Kontrollrapport - Fv. 118 Ny Sarpsbru, områdestabilitet Hafslund

Oppdragsgiver:	Østfold fylkeskommune
Tittel på rapport:	Kontrollrapport - Fv. 118 Ny Sarpsbru
Oppdragsnavn:	Fv118 Ny Sarpsbru utvidet kontroll av geoteknisk prosjekt
Oppdragsnummer:	632100-20
Oppdragsleder:	Rebecka Cecilia Tyren
Tilgjengelighet:	Åpen

Foreliggende rapport (versjon 04) omhandler kontroll av områdestabilitetsvurderinger for permanent situasjon med stabilitetsforbedrende tiltak ved Hafslund etter at Sarp2-prosjektet ble skrinlagt. Det er etter denne gjennomgangen ingen kontrollpunkter som har status åpen (Å). Multiconsult har innarbeidet avtalte endringer i revidert rapport, og

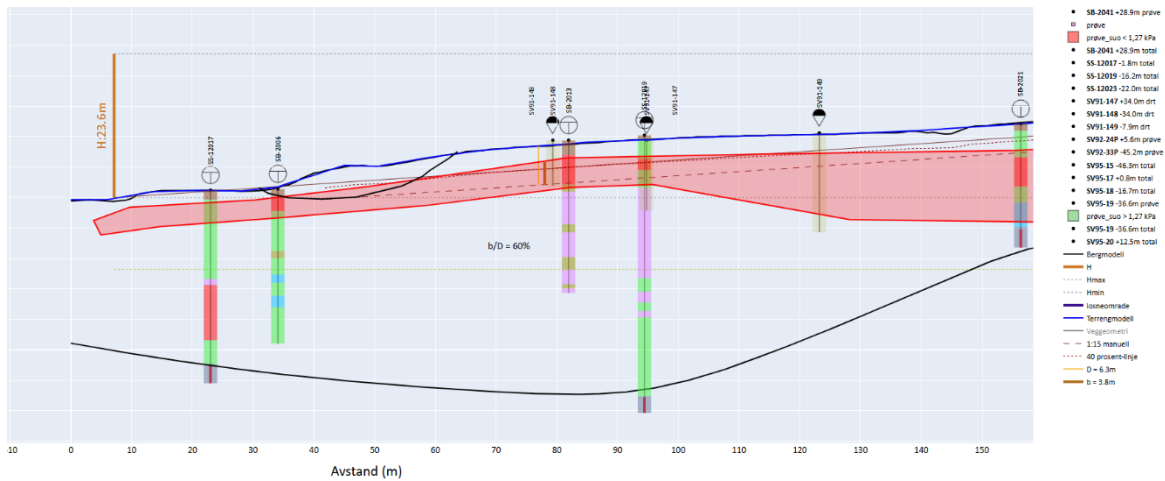
Det er gjennomgående ikke vist anvendt søkeområde i stabilitetsberegningene.

Svar: Det ble tatt et valg om å ikke vise dette av visuelle årsaker. Det inkluderes i neste revisjon om ønskelig.

Generelt er det først benyttet en større «søkefirkant», den er deretter redusert i størrelse og det er kontrollert at senter av glideflater er inne i firkanten og ikke ut mot kanten av firkanten. Upper og lower tangential level er satt over terreng og på berg. Der det er behov for å «restrict shear surface» er den funksjonen benyttet i Geosuite.

Det er ønskelig om søkefeltet inkluderes i neste revisjon.

Figur 3: Gjeldende b/D-forhold for snitt H004.

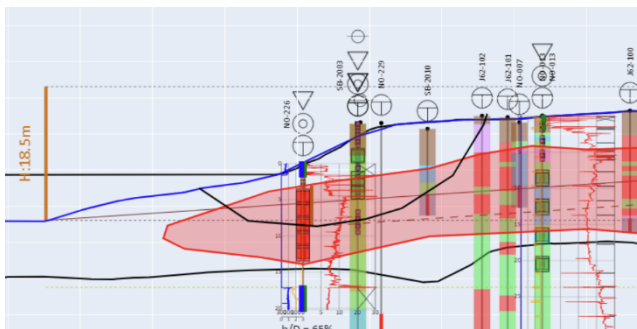
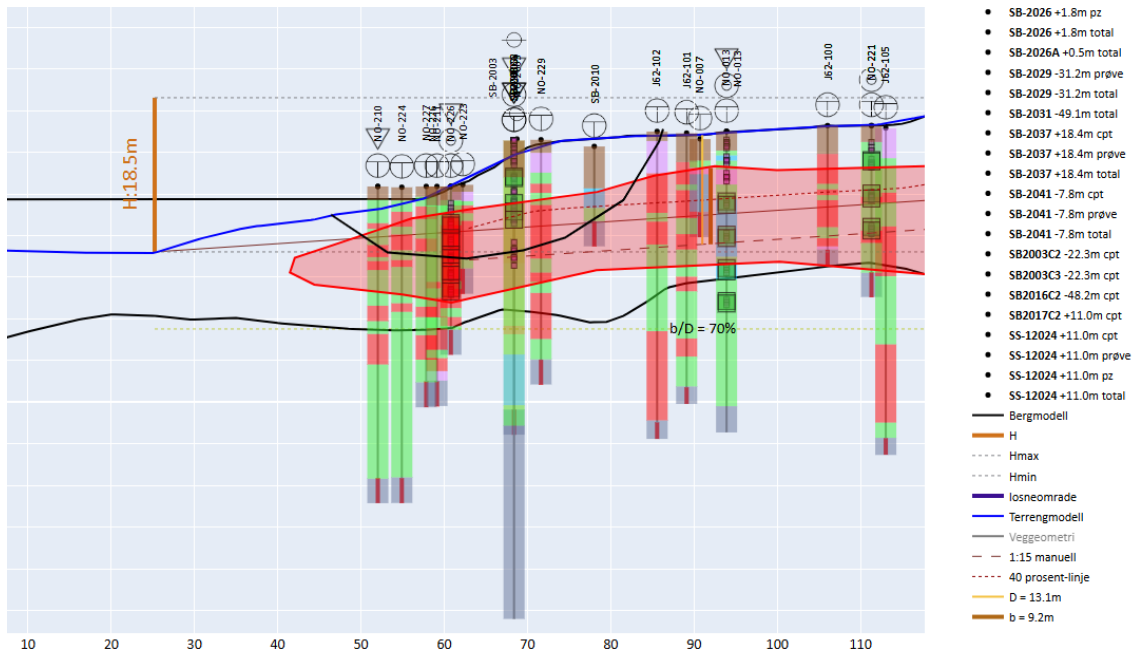
Asplan Viak kan ikke se at det er tegnet inn b og D.

Svar: b/D mangler og skal være som anvist på Figur 3 nedenfor. Dette rettes opp i neste revisjon.

Figur 4: Utklipp av gjeldende figur for b/D-forhold for snitt H005.

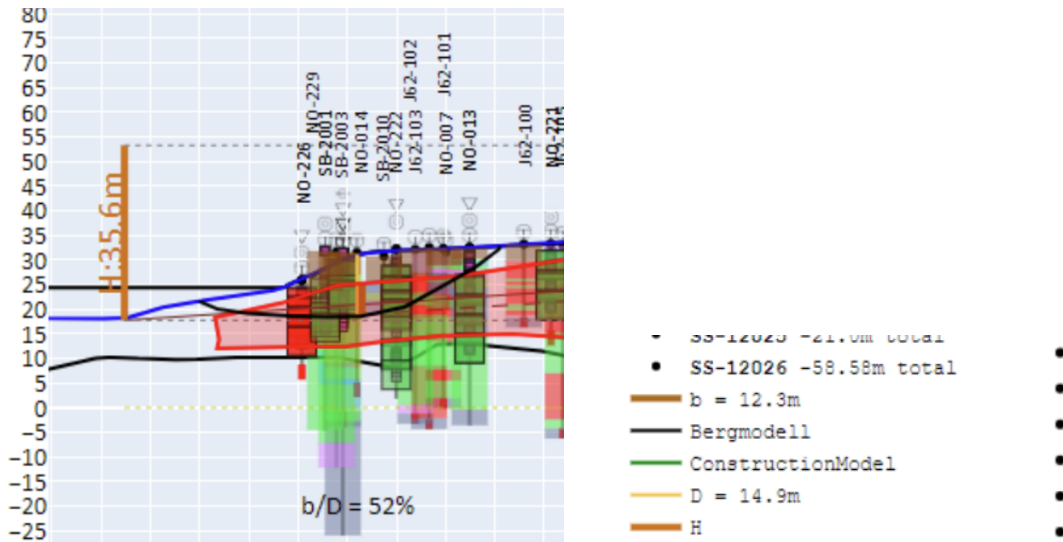
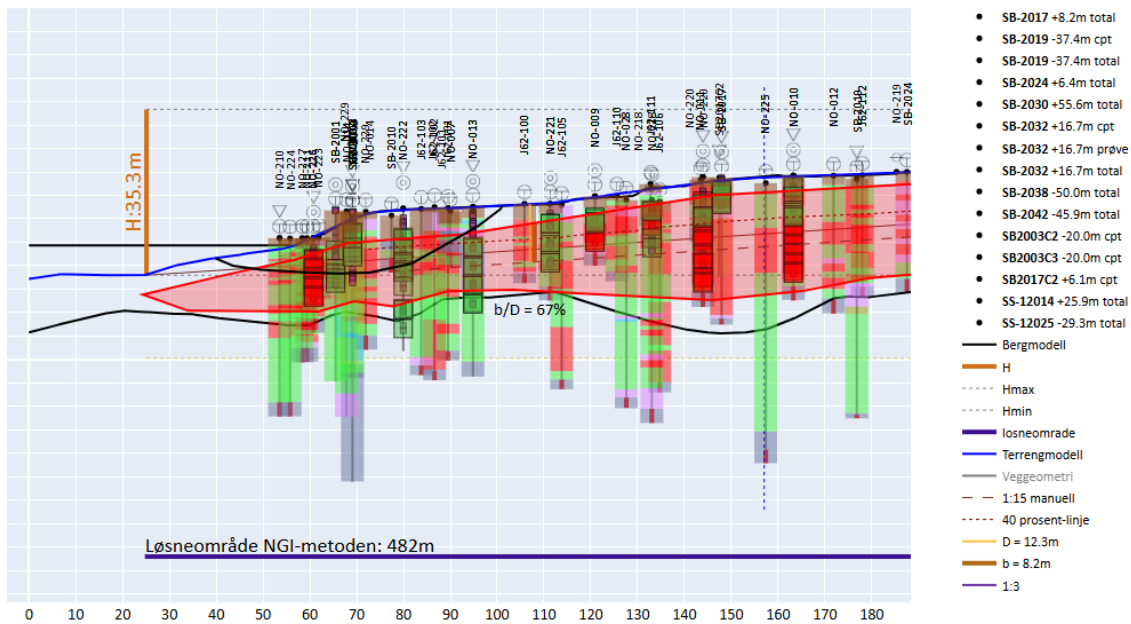
Det er ikke samsvar mellom tallene på b og D i forklaringen og hva som er opptegnet i snittet samt b/D-forholdet.

Hva er bakgrunnen for at b og D ikke er tegnet opp i bakkant av kritisk skjærflate?

Svar: Dette er feil ja. b/D anvist på Figur 4 er gjeldende. Dette rettes opp i neste revisjon.

12 H012

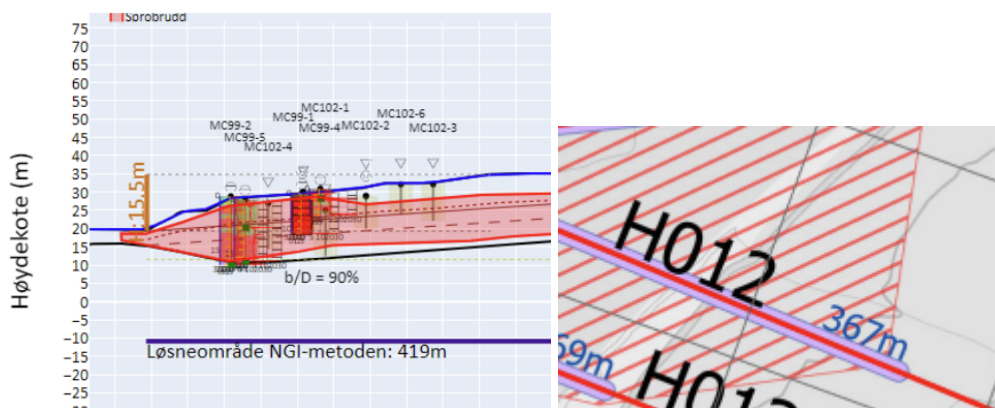
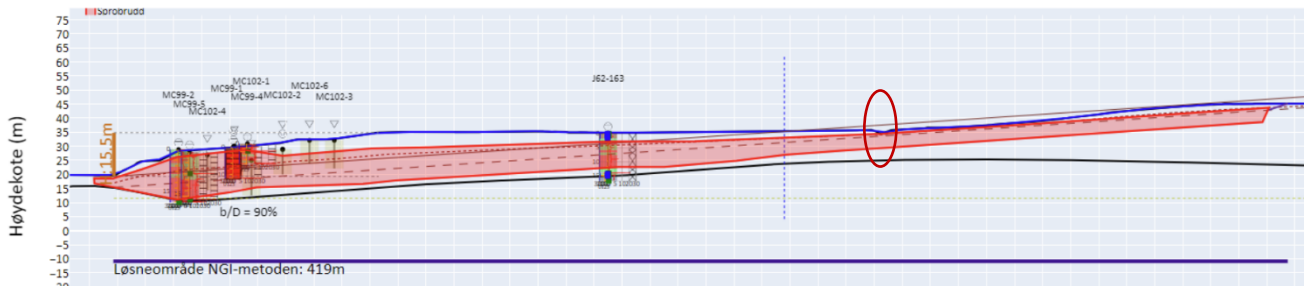
Oppgitt lengde på løsneområdet i tegning 001B stemmer ikke over ens med definert løsneområdet i optegning av kritisk snitt.

Lengden på løsneområdet føles veldig konservativt. Kunne man vurdert å avslutte løsneområdet tidligere (se rød sirkel under)? Avgrensningen føles noe kunstig ift, avgrensningen i området.

Svar: Det eksisterer svært lite grunnlag for å avgrense løsneområdet, og det ser ut til at terrengnedsenkningen i profilet er grunnet en grøft for en bekk som går på tvers av terrenprofilen. Terrenghoverflaten er ca. 2m over 1:15 linjen og det kan ikke utelukkes uten grunnundersøkelser at det ikke er sprøbrudd/kvikkleire i denne dybden. Det er behov for grunnundersøkelser.

Det kan gjerne framkomme av rapporten at dette potensielt er svært konservativt og at grunnundersøkelser vil være vesentlig for å få en rett avgrensning av sonen.

Figur 5: Snitt H014 med gjeldende løsneområde.

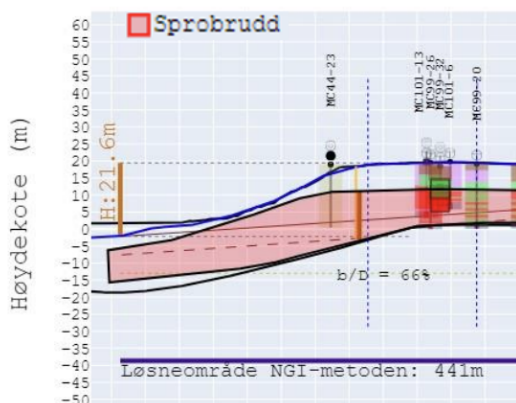
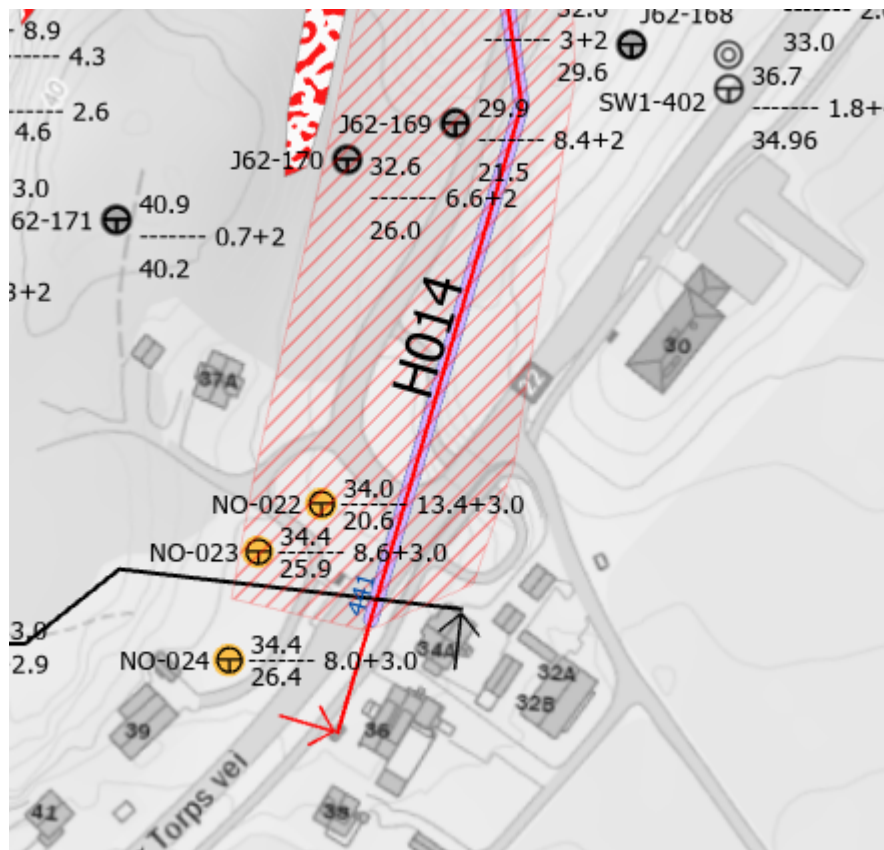
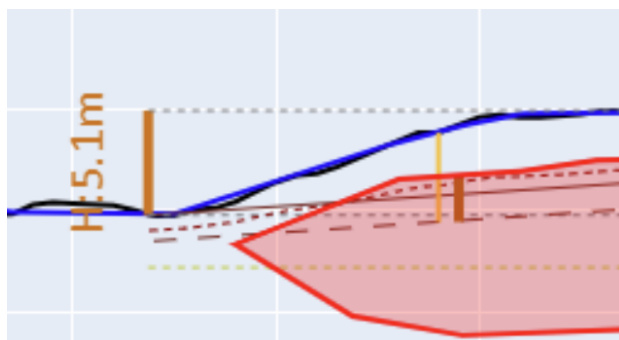
Oppgitt lengde på løsneområdet i tegning 001B stemmer ikke over ens med definert løsneområdet i opptegning av kritisk snitt.

Svar: Feil i tegning 001B. Gjeldende løsneområde er som anvist på Figur 5 nedenfor, og vil bli rettet opp i neste revisjon.

Figur 6: Gjeldende b/D-forhold for snitt H016.

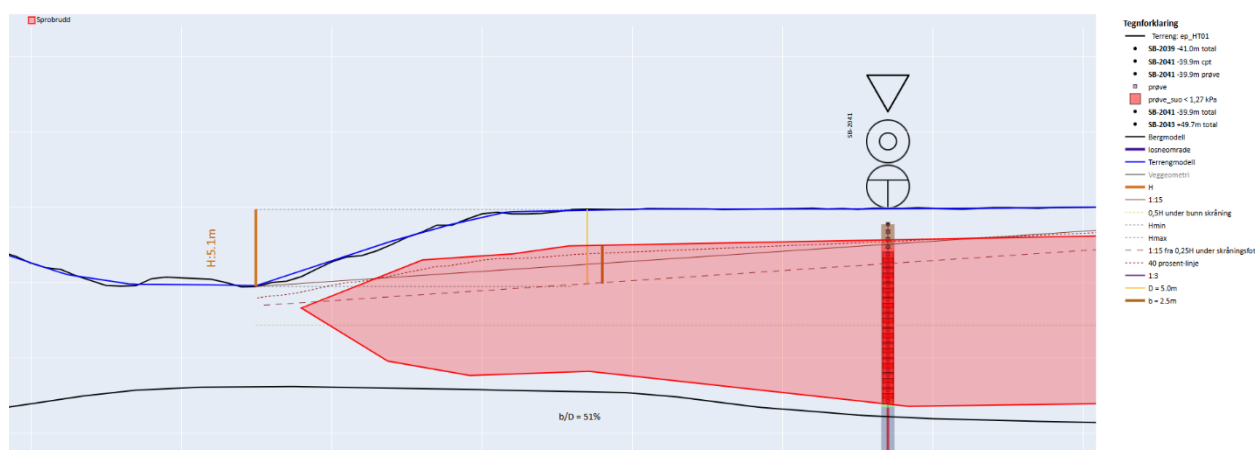
Hva er bakgrunnen for at b og D ikke er hentet fra toppen av skråningen?

Svar: b/D ble tatt ut med bakgrunn i jevnt hellende terreng der største b/D-forhold har blitt vist. Det er derimot et mer tydelig platåterreng og det bør derfor vurderes ved skråningstopp som dere påpeker. b/D-forholdet ved skråningstopp er også > 40% og blir som vist på Figur 6 nedenfor:

Asplan Viak har ingen ytterlige kommentarer vedrørende dette.

Figur 7: Tegnforklaring for b/D-forhold for snitt H017.

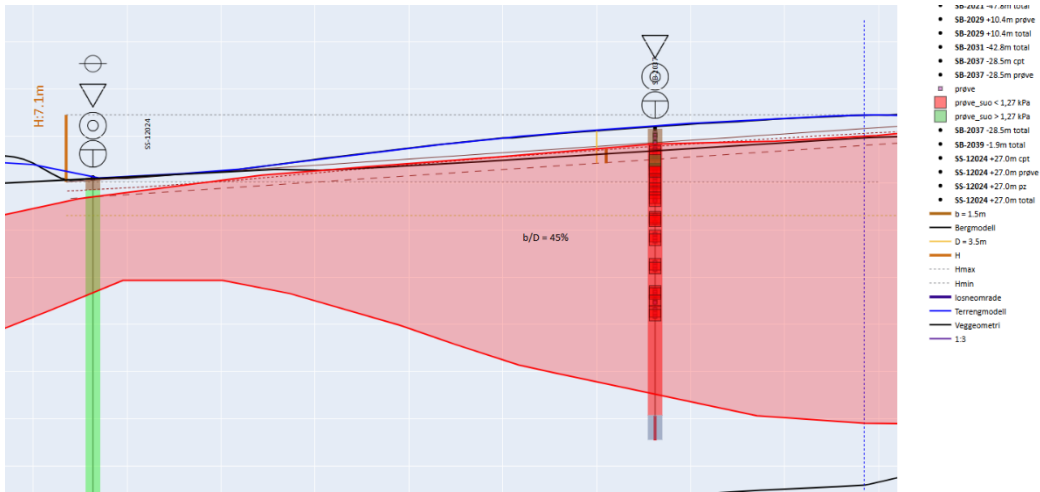
Det mangler tegnforklaring på valgt b og D.

Svar: b/D-forhold mangler. Det er som anvist i Figur 7 nedenfor. Dette rettes opp i neste revisjon.

Figur 8: Plantegning med snitt H021. Se bort ifra «snittfarger» da dette er en intern fargekoding.

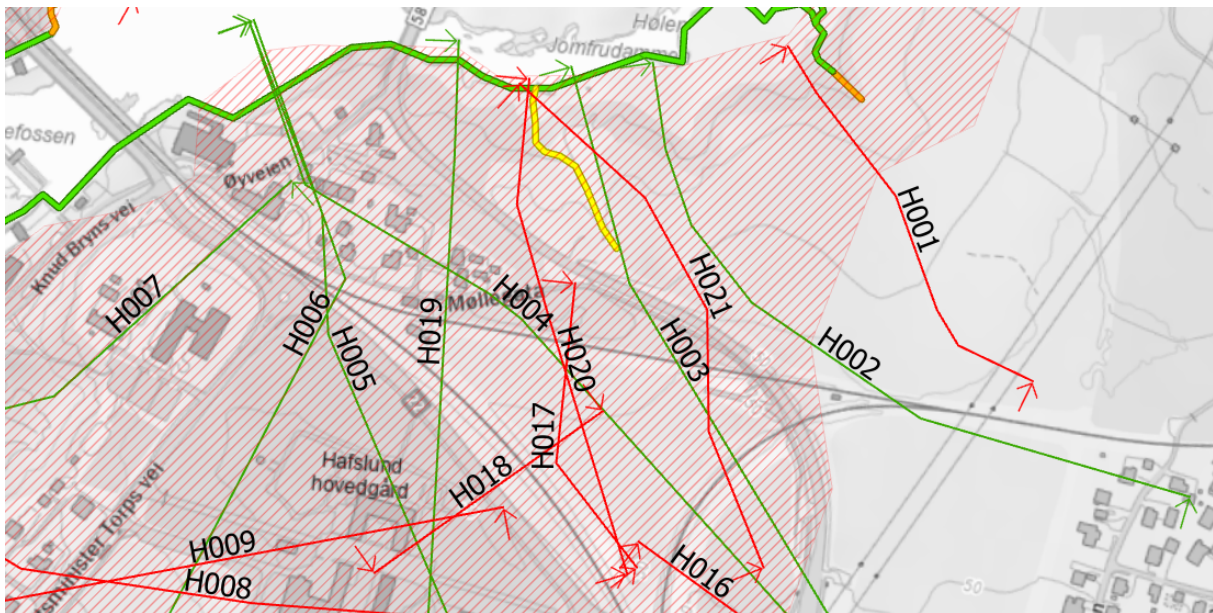
H021 er ikke å finne på tegning over kritiske snitt (001B).

Svar: H021 mangler på plantegning. Dette rettes opp i neste revisjon. H021 er lokalisert som anvist på Figur 8 nedenfor. Snittet vil inkluderes i neste revisjon.

Figur 9: Tolkning av treaksialforsøkene i borpunkt SB-2022.

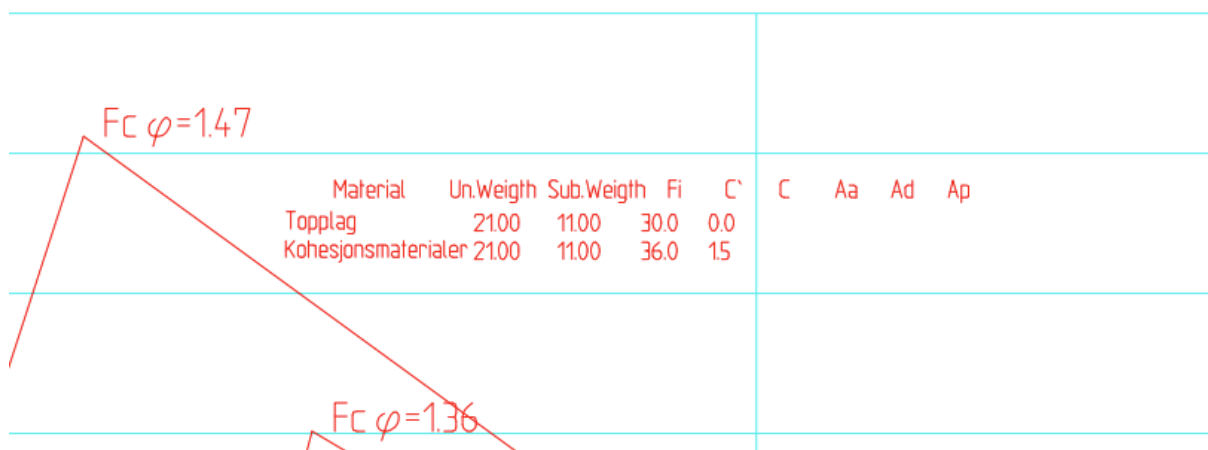
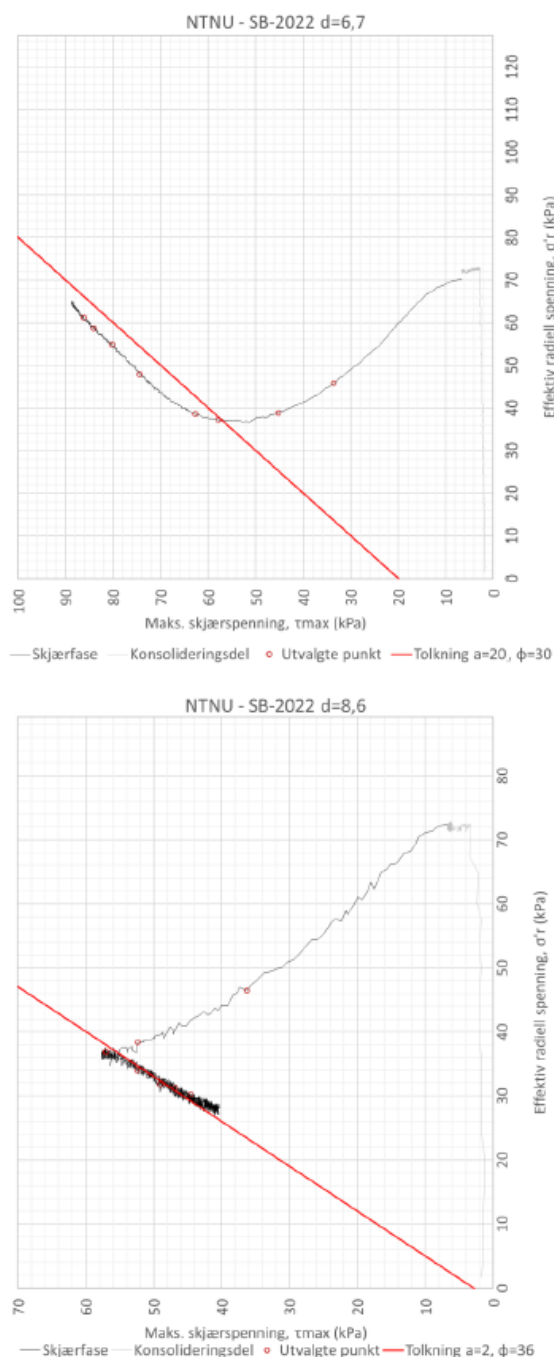
Det er beskrevet at det er benyttet en friksjonsvinkel på 30 og $a=20$ kPa i kohesjonsmaterial-laget, og dette stemmer ikke overens med beregningene. Det er benyttet en friksjonsvinkel på 36, noe som høres høyt ut.

Svar: Det ble gjort analyser med både kombinasjonen friksjonsvinkel = 30 og attraksjon = 20 og friksjonsvinkel = 36 og $a = 2$ basert på de to treaksialforsøkene i borpunkt SB-2022.

Se Figur 9. Den sistnevnte kombinasjonen var mest kritisk og ble derfor valg. Det er altså det på tegningen som er riktig, mens det i teksten er feil og vil rettes opp i neste revisjon.

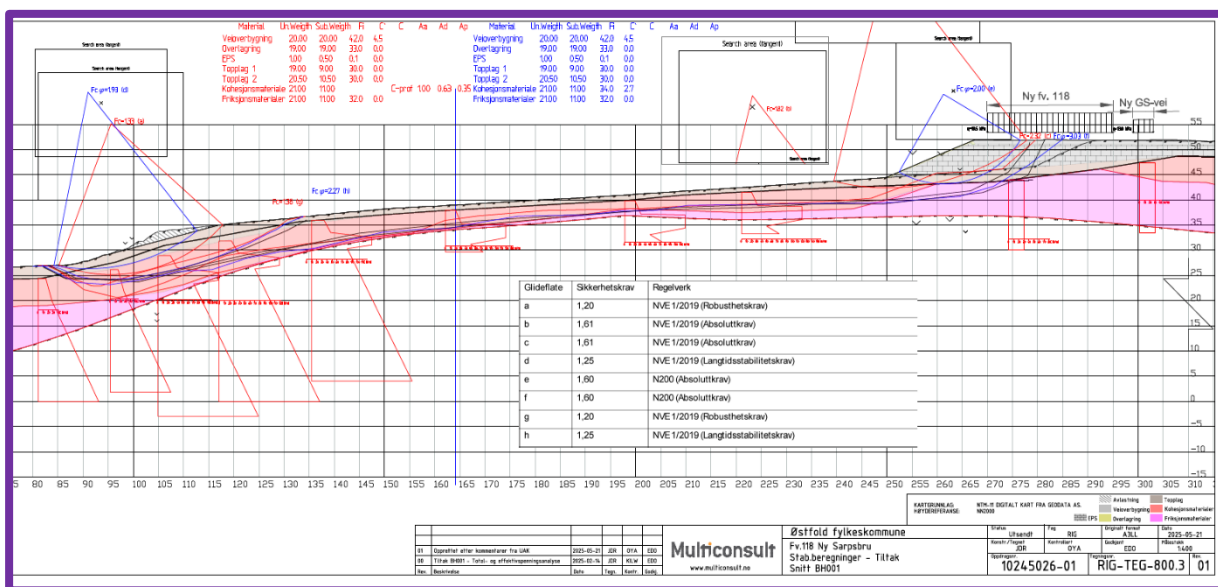
- BH001
 - o AV er enig med vurderingene som er gjort av MC for dagens situasjon i snitt BH001. For tiltakssituasjonen er det benyttet en friksjonsvinkel på friksjonsmaterialet som ikke samsvarer med beskrivelsen i teksten, og det savnes beregning for eventuelle flakskred i bunnen av skråningen. I beskrivelsen av dagens situasjon er det videre formulert at "planlagt tiltak er trolig mer enn 2xH" fra skråningstopp, men AV anbefaler at dette omformuleres til "planlagt tiltak er mer enn 2xH unna skråningstopp" for klarhetens skyld. AV har ellers ingen merknader til tiltaket eller valg av sikkerhetskrav.

- o Ordlyden er endret til «planlagt tiltak er mer enn 2xH unna skråningstopp.»
 - o Friksjonsvinkelen er oppdatert til å være samme som i dagens situasjon med nye beregninger utført. Glideflater for kontroll av sikkerhet mot flakskred er dokumentert med nye glideflater g og h. Se figur:

OK

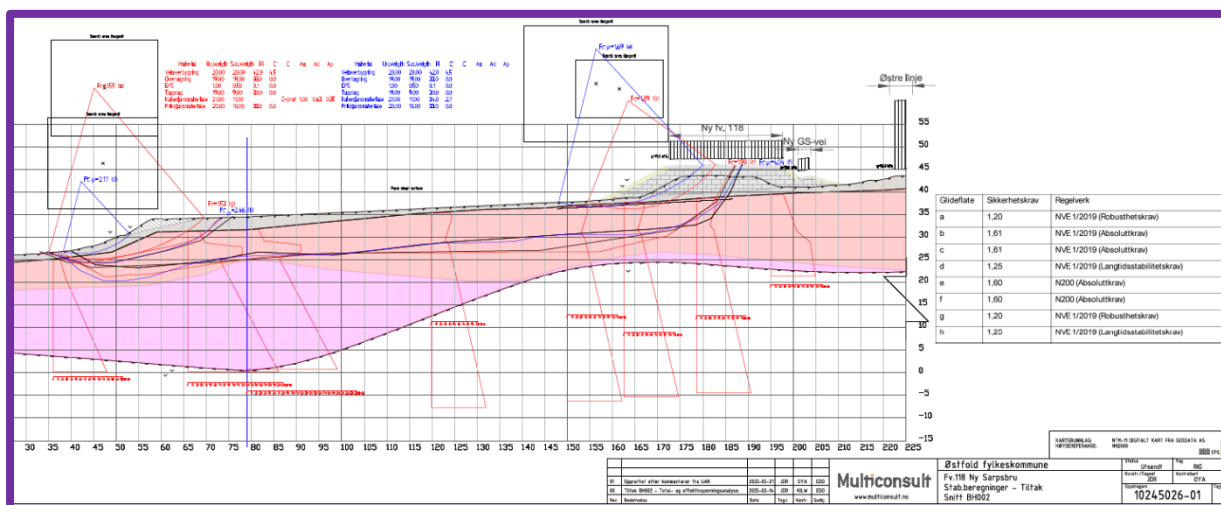
- BH002
 - o Det er prosjektert en avlastning på 20 m² per løpemeter som robusthetstiltak. AV vurderer at tiltak H-D-001 kunne vært tilstrekkelig selv med noe mindre avlastning. Det fremgår av beregningene at udrenert sikkerhetsfaktor på 1,55 er oppnådd.
 - o AV savner, i likhet med BH001, at det er gjort en kontroll for mulig flakskred i bunnen av skråningen.
 - o MC er enige om at mindre avlastning kan være hensiktsmessig, men beregningene er utført med tanke på vurderinger rundt gjennomførbarhet og regulering av området, og lar derfor beregningen stå. Det er lagt til glideflater for kontroll av robusthet mot flakskred. Se utklipp av tegning 801.3 under med nye glideflater g og h:

OK
